改善箇所説明図

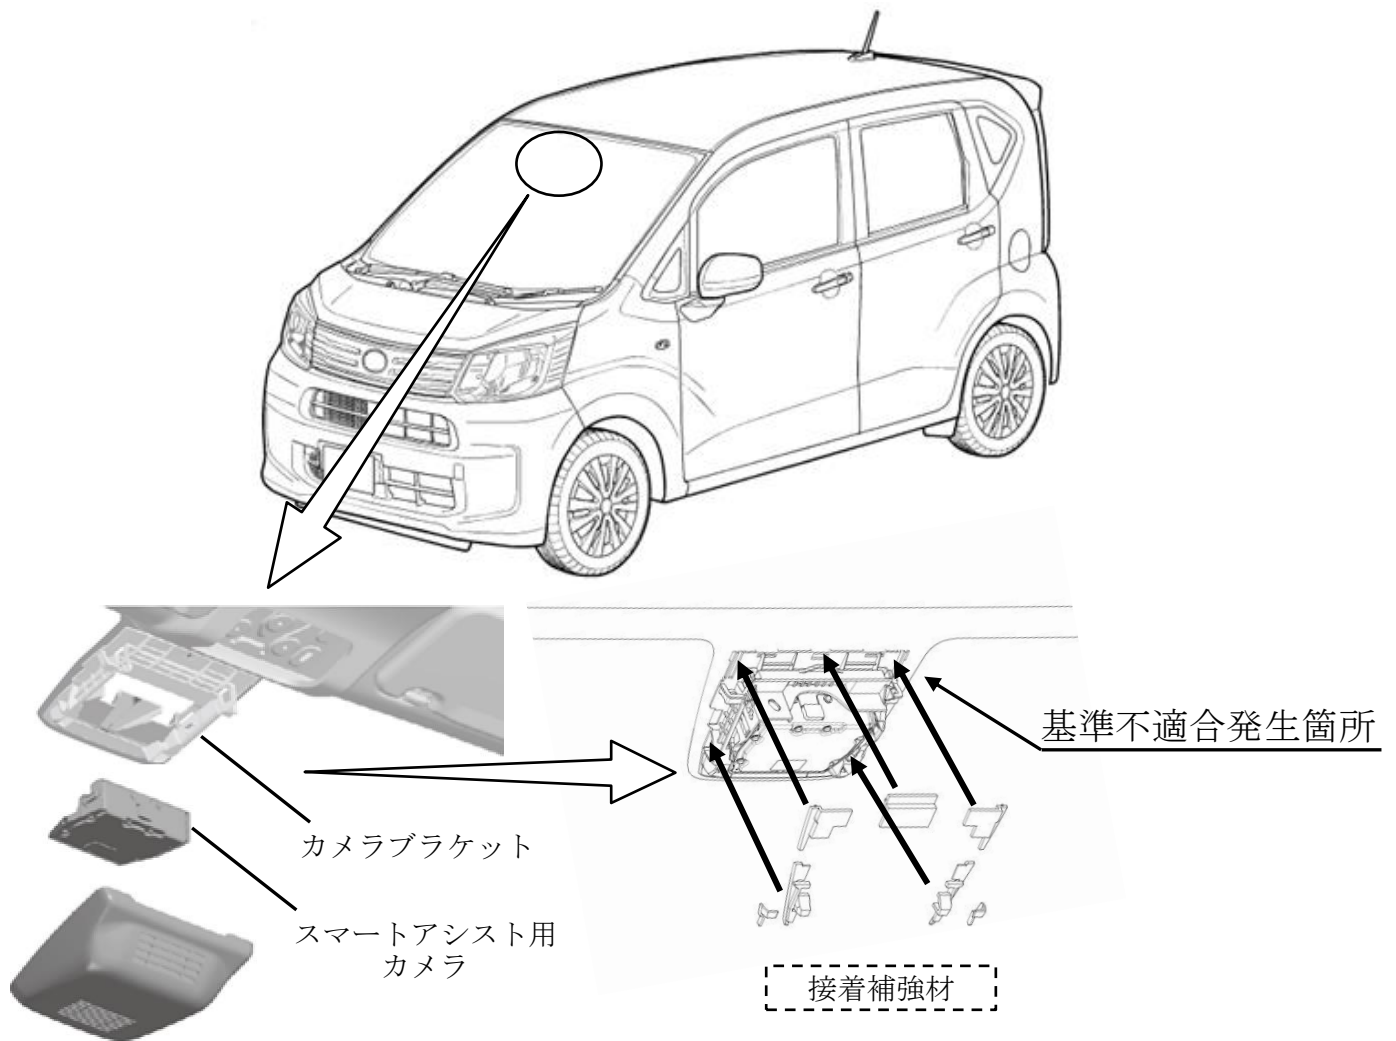
注 は追加する部品を示す。

予防安全機能（スマートアシスト）用カメラにおいて、ウインドシールドガラスへのカメラ固定用ブラケットの接着工程管理が不適切なため、接着力が弱いものがある。そのため、使用過程で当該ブラケットが剥がれ、最悪の場合、走行中に落下して前方視界を妨げるため、運転者席の基準を満足しないおそれがある。また、落下したブラケットの端部形状が乗車装置の基準を満足しないおそれがある。

全車両、カメラブラケットに接着補強材を追加する。なお、本件は改善対策届出番号「654」と同一の事象であり、改善の内容にも変更はないため、既に改善対策で修理が完了した車両は改めて修理をする必要はない。
